## 使用前検査申請書の変更について

原 発 本 第 28 号  
令 和 4 年 6 月 9 日

玄海原子力発電所第3号機

使用前検査申請書

工事の工程に関する説明書

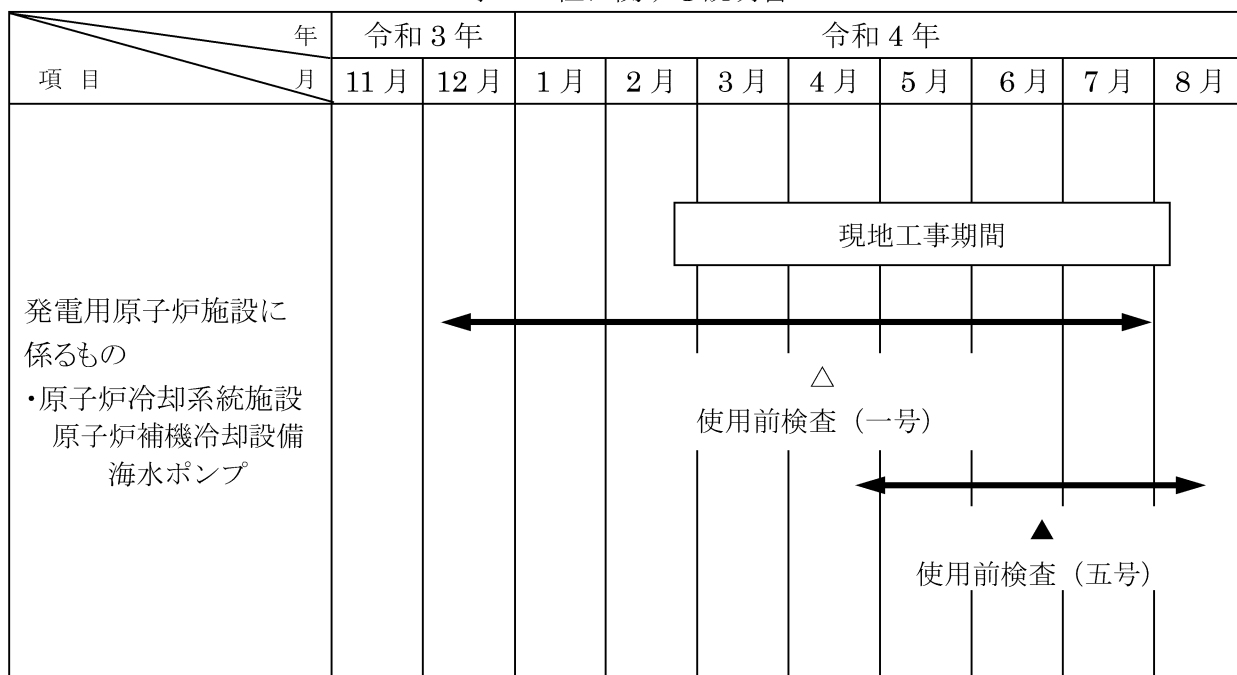
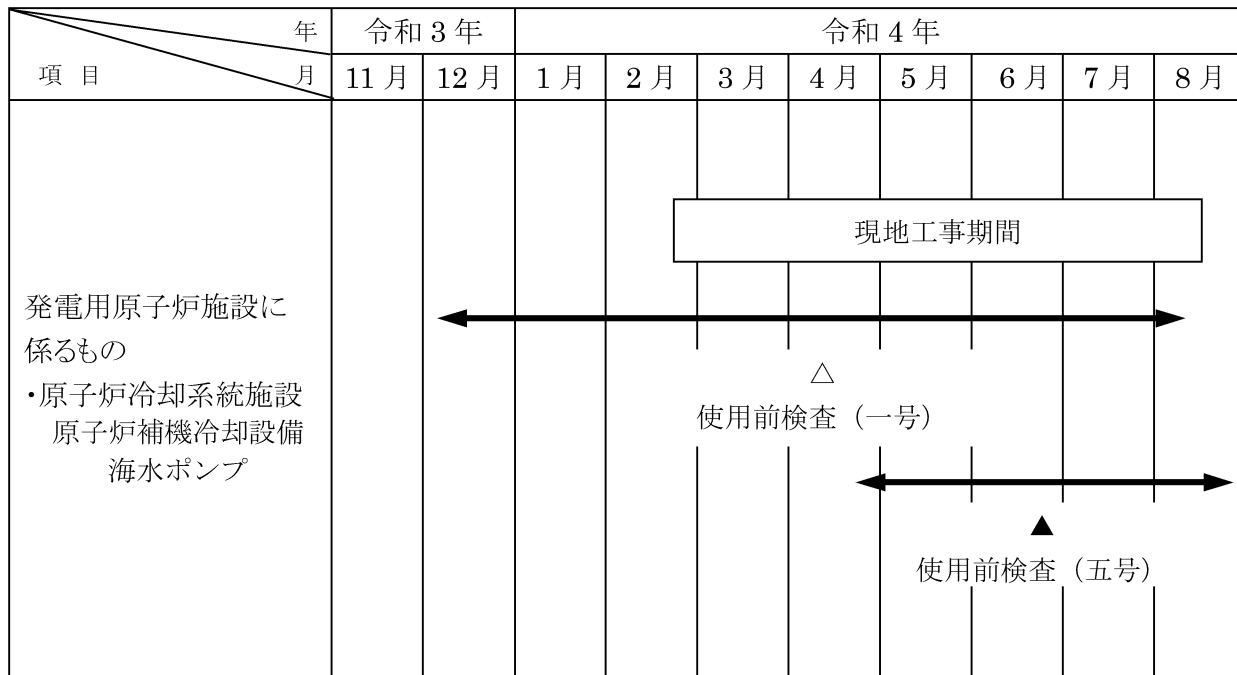
変更の内容	玄海原子力発電所第3号機 原子炉冷却系統施設の改造の工事 (変更前)	
	検査を受けようとする工事の工程、期日及び場所	工事の工程 構造、強度又は漏えいに係る試験をすることができる状態になった時(一号) 期日 自 令和3年 12月 9日 至 令和4年 7月 29日 場所 玄海原子力発電所
		工事の工程 工事の計画に係る全ての工事が完了した時(五号) 期日 自 令和4年 4月 25日 至 令和4年 8月 15日 場所 玄海原子力発電所
	申請に係る発電用原子炉施設の使用の開始の予定時期	令和 4年 9月 15日
	(変更後)	
	検査を受けようとする工事の工程、期日及び場所	工事の工程 構造、強度又は漏えいに係る試験をすることができる状態になった時(一号) 期日 自 令和3年 12月 9日 至 令和4年 8月 8日 場所 玄海原子力発電所
工事の工程 工事の計画に係る全ての工事が完了した時(五号) 期日 自 令和4年 4月 25日 至 令和4年 8月 22日 場所 玄海原子力発電所		
申請に係る発電用原子炉施設の使用の開始の予定時期	令和 4年 9月 22日	
変更の理由	玄海原子力発電所第3号機の海水ポンプ取替工事の工事工程の見直しに伴い、「検査を受けようとする工事の工程、期日及び場所」及び「申請に係る発電用原子炉施設の使用の開始の予定時期」を変更する。

変更前

変更後
